**Nota van
Beantwoording en
wijziging inzake
partiële wijziging van
de Legger Delfland
met kenmerk
LEgger2022-D-05**

LEgger2022-D-05
DMS# 2129076
12 september 2022

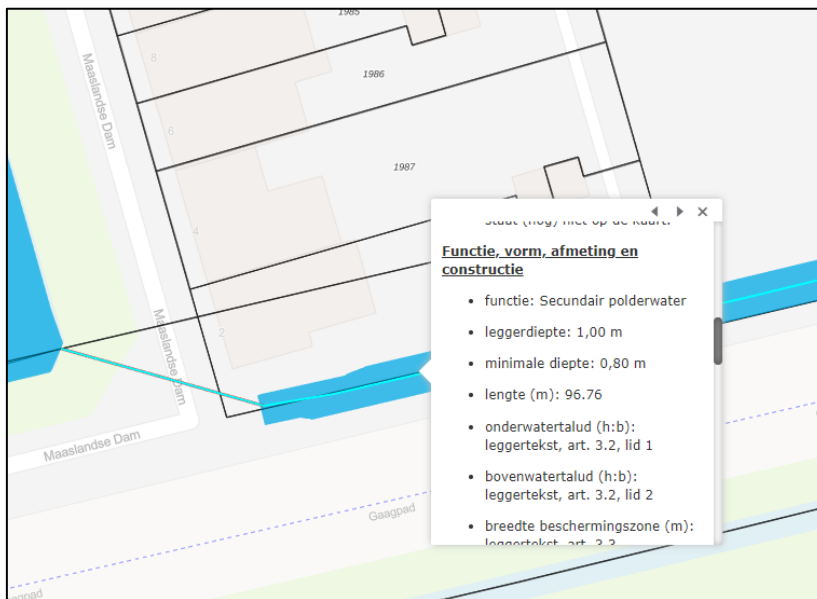
De indiener van de zienswijze wijst Delfland erop dat de aangrenzende watergang aan het perceel van de indiener (POL10304800) in de werkelijkheid 0,55m diep is. Op de leggerkaart behorende bij het ontwerpbesluit staat een leggerdiepte aangegeven van 1,00m met een minimale diepte van 0,80m. De indiener stelt dat de werkelijkheid niet overeenkomt met wat erop de leggerkaart staat aangegeven. De indiener stelt dat de minimale diepte op 0,50m moet komen te staan.

De Legger Delfland wordt aangepast conform de uitgevoerde maatregelen uit de verleende vergunning. Naar aanleiding van de zienswijze is de tekening, welke onderdeel vormt van het besluit van de verleende watervergunning, nogmaals geraadpleegd. Op de tekening staat een aanlegdiepte weergegeven van 0,60m. Dijkgraaf en hoogheemraden concluderen dat 1.00m niet de juiste leggerdiepte is en dat dit tenminste 0,60m moet zijn. Deze diepte komt overeen met de gestelde minimale diepte van 0,50m wat resulteert in een leggerdiepte van 0,60m

Delfland streeft een betrouwbare en complete legger na. Op grond van de tekening, welke onderdeel vormt van het besluit van de verleende watervergunning, besluiten dijkgraaf en hoogheemraden dat POL10304800 wordt aangepast naar een leggerdiepte van 0,60m.
Het ontwerpbesluit wordt hierop aangepast.
